# Récapitulatif des demandes du concessionnaire hydroélectrique EDF dans le cadre de la fin de la concession du 11/07/1974

Dans le cadre de la fin de la concession touristique accordée au Département du Bas-Rhin (actuellement CeA) en date du 11 juillet 1974, il est demandé au concessionnaire CeA de remettre le périmètre en état.

### Ouvrages référencés de A à I sur le plan A3 en annexe

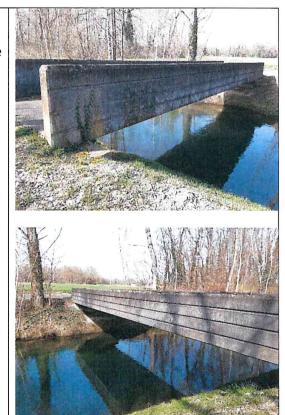
A Passerelle béton sur le canal de drainage

B Escaliers sur le talus entre la passerelle sur le canal de drainage et la plateforme UNAP
Ces escaliers semblent inutilisés/inutiles

C Végétation sur le talus entre le canal de drainage et la plate-forme UNAP (absence d'entretien ou plantations CeA art 5 concession touristique)

La présence de végétation d'arbres sur le secteur peut représenter un risque pour la digue (érosion interne, déstabilisation des parement, ...).

Remise en état / sécurisation ou enlèvement

Sécurisation, enlèvement ou remise en état Proposition à faire par la CeA, à valider par EDF et à mettre en œuvre par la CeA

Suggestion EDF : enlèvement et reconstruction du profil de la berge.

Il est attendu que la CeA mandate un bureau d'étude agréé au titre de la sureté hydraulique afin de réaliser une étude permettant d'objectiver le risque indiqué ci-dessus et de le cas échéant définir un plan d'action visant à réduire ce risque (coupe, dessouchage, dispositif de surveillance, ...)

Après validation du plan d'actions par EDF, ce dernier doit être mis en œuvre par la CeA.
